Erneuerung Waldenburgerbahn Los 4: Haltestelle Hölstein (inkl.) - bis Haltestelle Hirschlang (exkl.)

Auflageprojekt

Prüfbericht Kunstbauten

Version 1.1 | 3. Mai 2019

Axonometrie aus dem Plan „Situation Plannummer 265, Los 4: Hölstein bis Hirschlang, Preiswerk+Esser AG vom 03.05.2019“

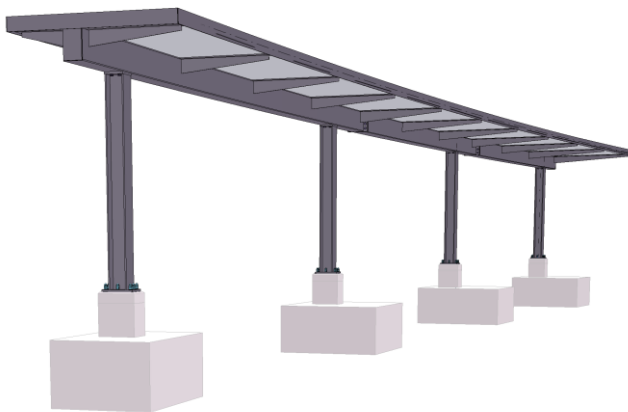
Aus statischer Sicht ist das gewählte Konzept zweckmässig. Die Abmessungen der Überdachung wurden sinnvoll gewählt. Dies zeigen auch die gemachten Vergleichsberechnungen.

Da sich das Bauwerk unmittelbar in der Nähe einer Strasse befindet, sind die Stützen zusätzlich für Anpralllasten aus dem Strassenverkehr gemäss SIA 261 auszulegen.
